Produkt: **Störmeldebaustein**

Typ: **SMB/S 1.1**

Aktuelles Anwendungsprogramm: **Störmeldung 1.1**

Software-Information zu: Störmeldung 1.1  
ab: 06/2007

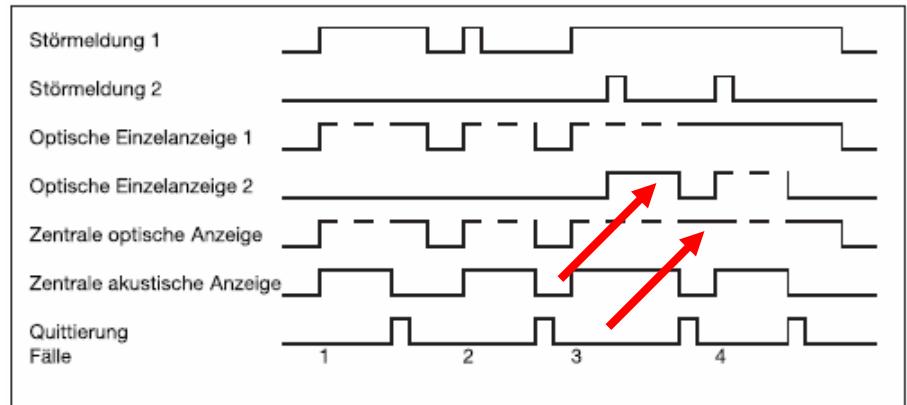
2. Erstwertmeldung mit Einfachquittierung:

Die folgende Grafik wurde angepasst

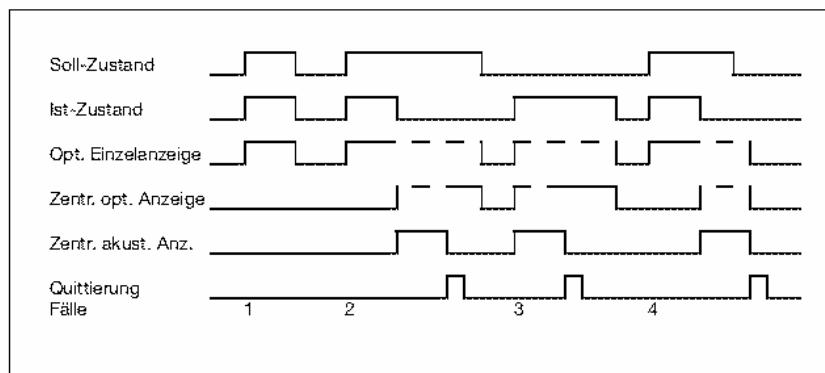
**Was passiert, wenn ein Istwert ohne Sollwert kommt?**

Kommt ein Istwert ohne Sollwert, gilt das als Fehler.

Wenn nach einem Sollwert in der eingestellten Zeit ein falscher Istwert kommt, darf innerhalb der nächsten Sekunde der richtige Istwert kommen. Falls dieser nicht kommt, gilt das als Fehler.

Kommt nun der richtige Istwert später, gilt das immer noch als Fehler. Um die Fehlermeldung quittieren zu können, muss erst der Sollwert und anschließend der Istwert kommen.
